监理通知单

工程名称：江苏福莱居 1MWp 光伏发电项目

编号：ZHJL-FLJTZ-001

事由：关于施工现场安全防护及文明施工的问题

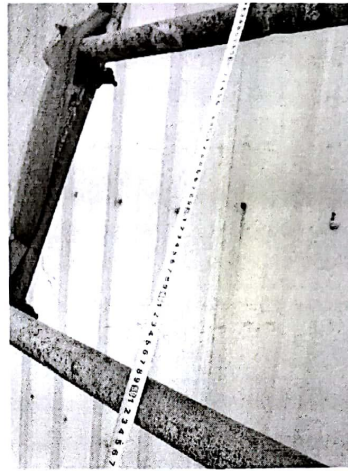
爬梯与地面角度较大

跨步间距较大

- 1.爬梯与地面夹角应在 45° ~ 60° 之内，跨步间距应在 200mm~250mm 之内，下女儿墙处安装爬梯；
- 2.屋顶女儿墙低于 1.2m 处安装安全防护网；
- 3.钢结构加固施工过程中，施工人员必须正确佩戴安全帽、安全带；施工部位下方设置安全警示线，避免落物；
- 4.所有施工人员都必须穿戴劳保用品（反光衣）。

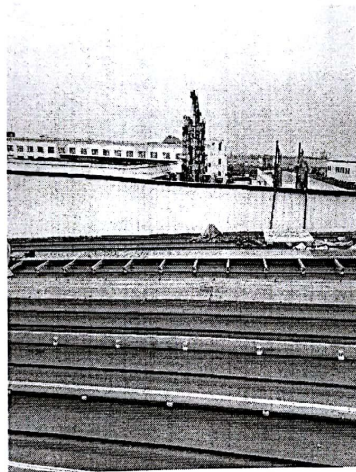
屋面女儿墙低于 1.2m 处未设置安全防护

施工人员未穿戴劳保衣
